Endringer kfr brannplan 220916

Teknostallen BT5

DETALJPROSJEKT

Tegning:
Farmakologien

2. ETASJE

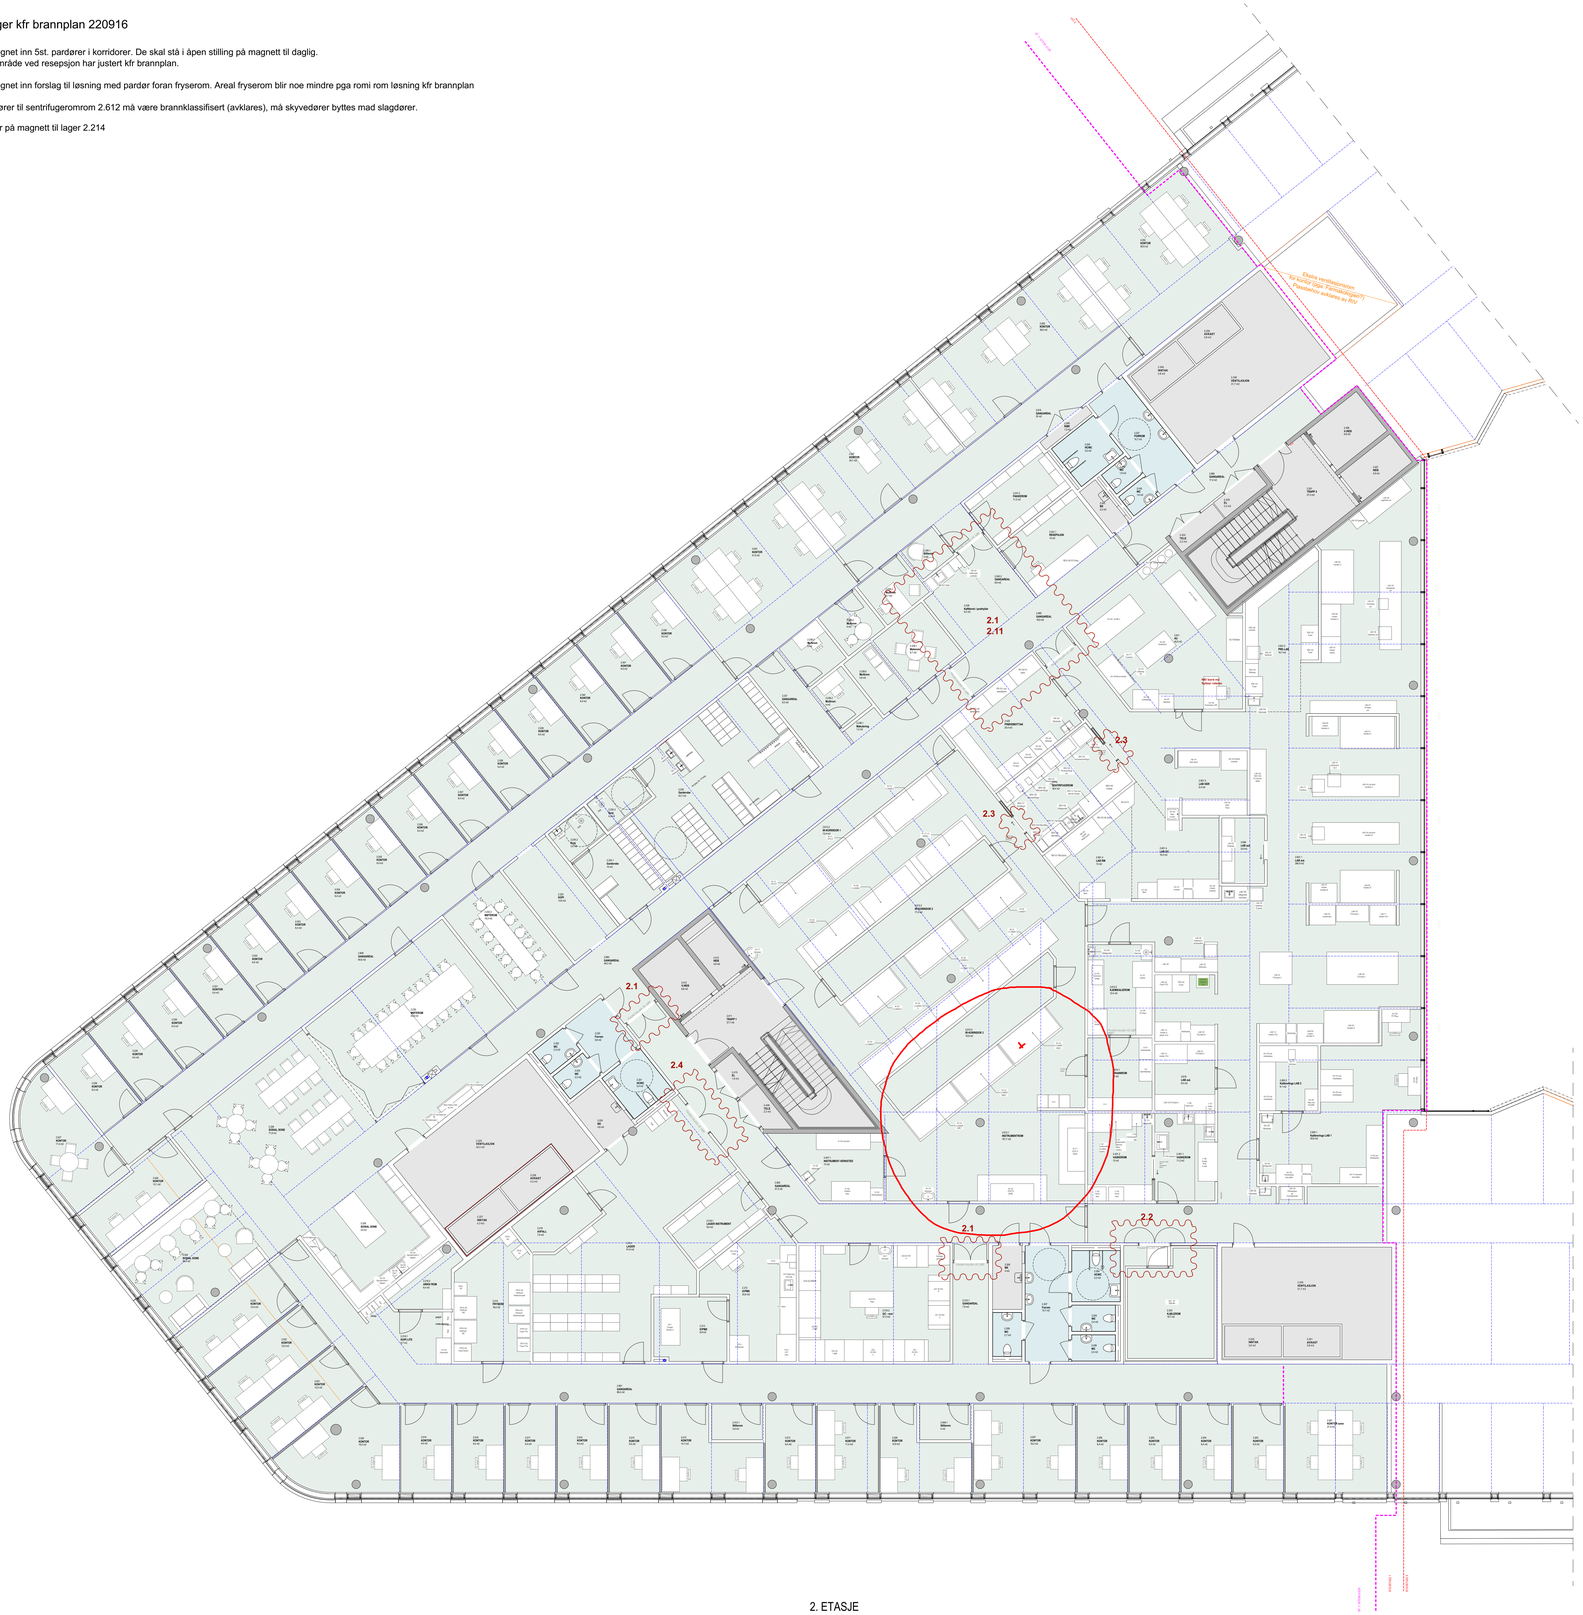
2.1 Har tegnet inn 5st. pardører i korridorer. De skal stå i åpen stilling på magnett til daglig.
2.1 For område ved resepsjon har justert kfr brannplan.

2.2 Har tegnet inn forslag til løsning med pardør foran fryserom. Areal fryserom blir noe mindre pga romi rom løsning kfr brannplan

2.3 Om dører til sentrifugerom 2.612 må være brannklassifisert (avklares), må skyvedører byttes mad slagdører.

2.4 pardør på magnett til lager 2.214
